# Änderungen

GRUNDIG

Micro-Transistor - Boy 59

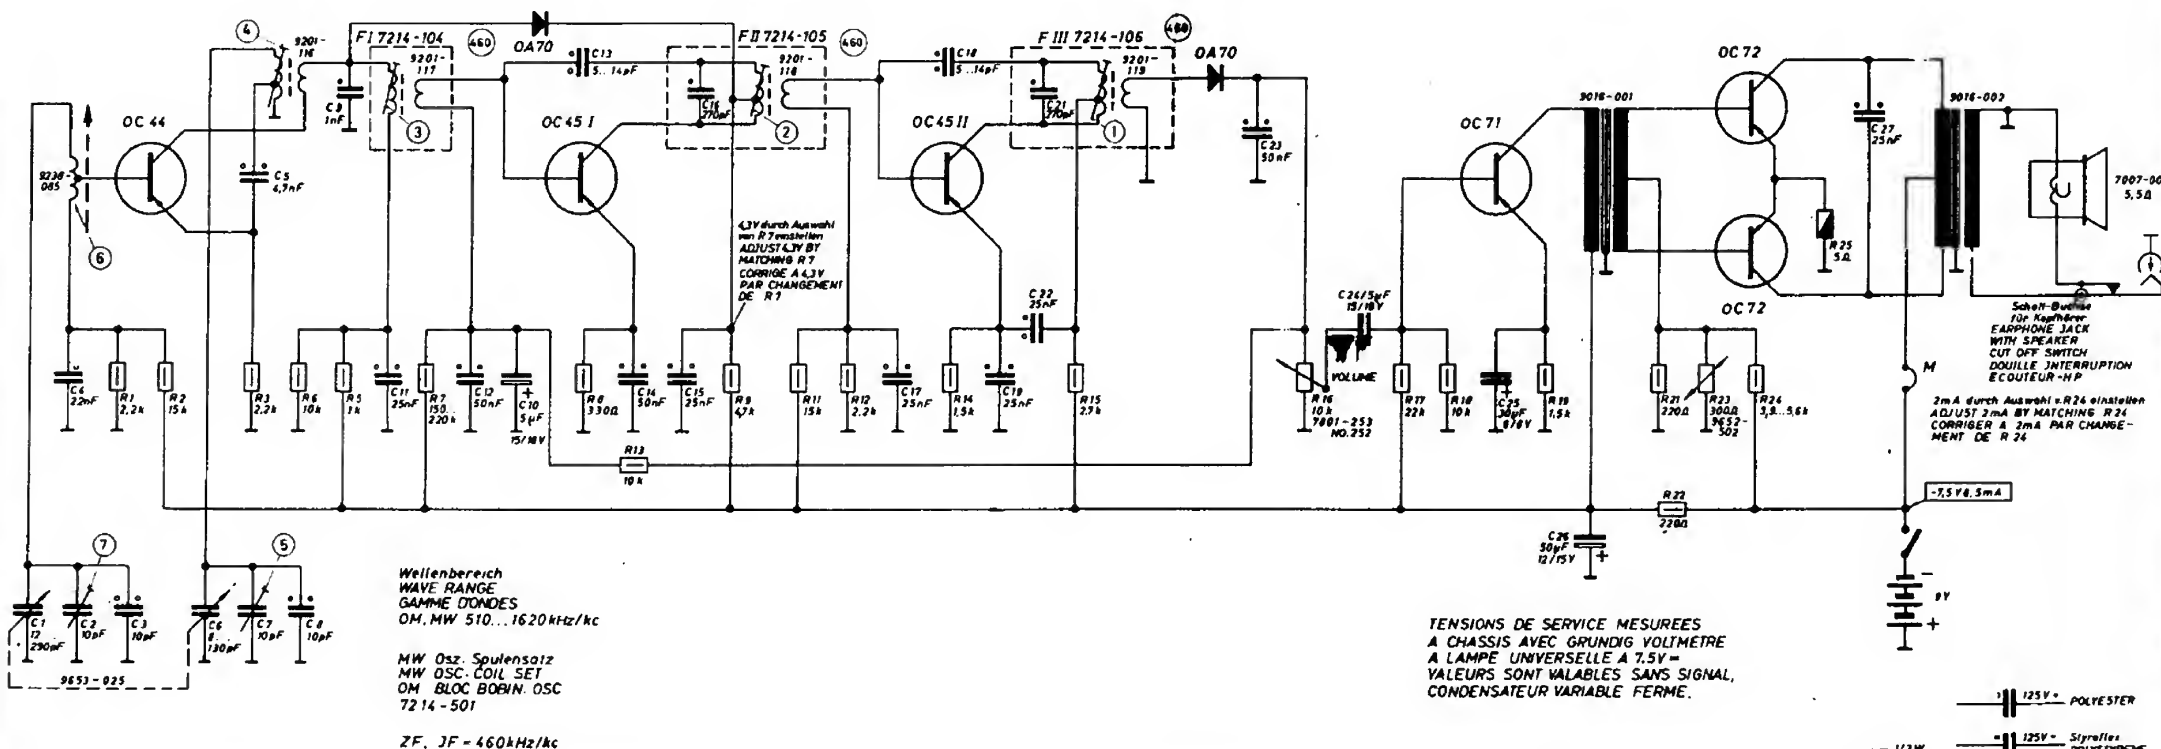
- ab Gerät-Nr. 33 260 : R 15 von 2,7 kΩ in 680 Ω
  - ab Gerät-Nr. 44 001 : R 21 von 220 Ω in 2,2 kΩ
  - R 23 von 300 Ω (9652-502) in 1 kΩ (9652-504)
  - R 24 von 3,9 ... 5,6 kΩ in 33 ... 47 kΩ
- (Die Änderungen in der Endstufe bewirken eine Reduzierung des Ruhestroms)
